ÚZEMNÍ PLÁN MĚSTA BRNA

Textová část Odůvodnění

Kapitola 18 Rozhodnutí o námitkách (včetně odůvodnění)

Svazek Nb54 *(bez osobních údajů)*

Námítka číslo 1 (zákres)

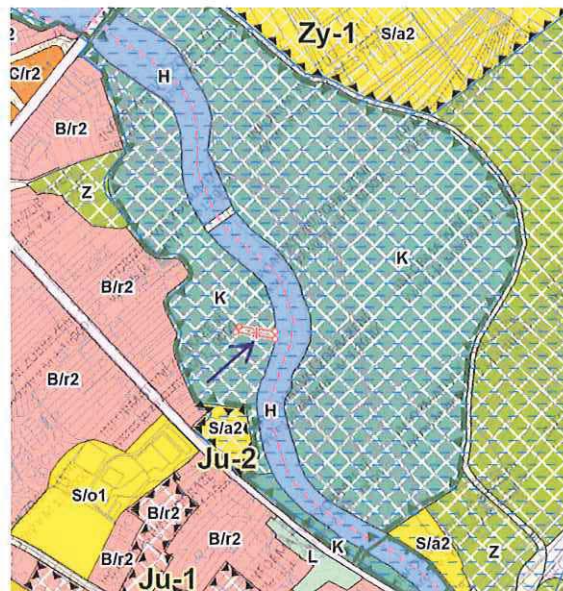
Žádáme, aby územní plán respektoval stávající využití dané lokality, ve kterém se v současnosti nacházejí zahrádky s drobnými objekty rekreační povahy a podáváme proto námítku proti zahrnutí oblastí (pravého břehu řeky Svratky) do plochy krajinné zeleně. Alternativně žádáme o zahrnutí vyznačené parcely do ploch pro sport nebo takové plochy, která nám umožní bez problémů pokračovat v naší dosavadní činnosti, při které se věnujeme dětem a mládeži, což je jistě ve veřejném zájmu.

NAVRHOVANÁ ZMĚNA

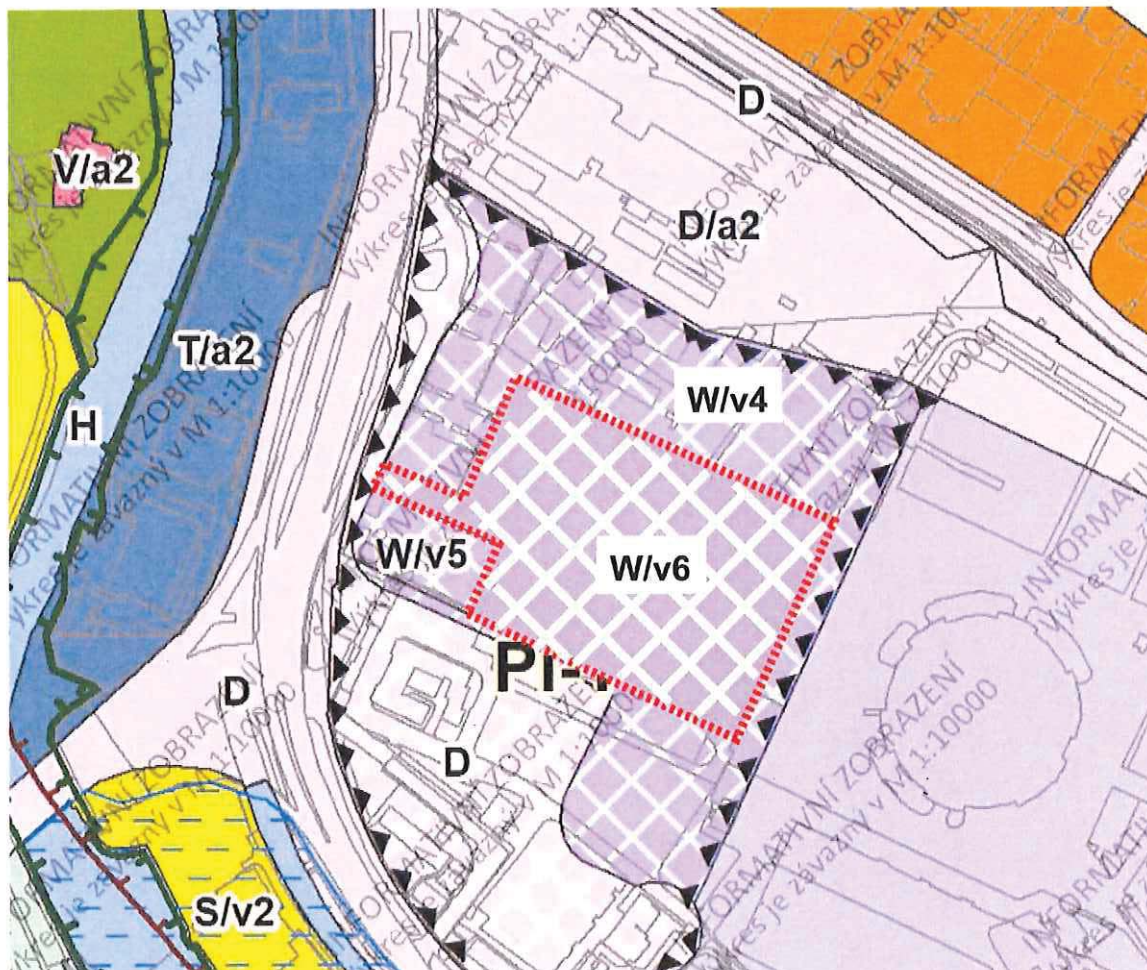
- Změna z W/v4 na W/v6 (zařazení do vybraných lokalit rozvojových území 6)
- Změna výškové úrovně z 4 na 6 (12-18, nároží 40m)

Námítka číslo 1 (zákres)

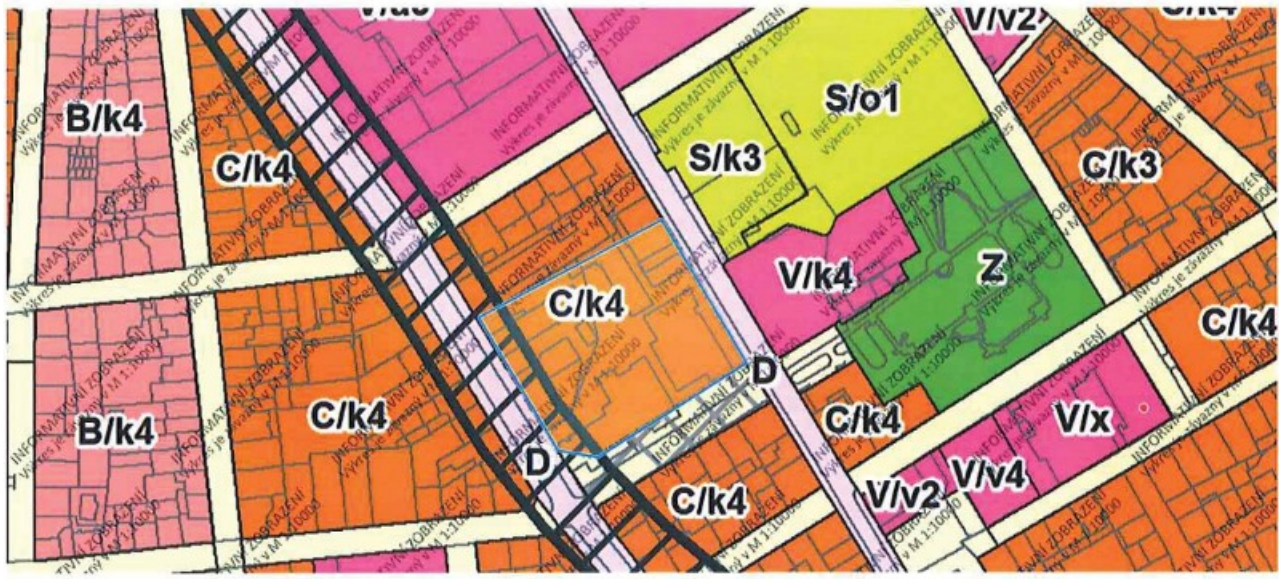
- nesouhlasíme se změnou koeficientu na C/k4. Už je vydané platné ÚR a podána žádost o SP na vyšší výšku – C/k5
- parc. č. 230/1, 230/2, 230/3, 230/4, 230/5, 230/6, 230/7, 230/8, 231, 246, 251/1, 251/3, 251/7, 251/8, 252, k.ú. Veveří
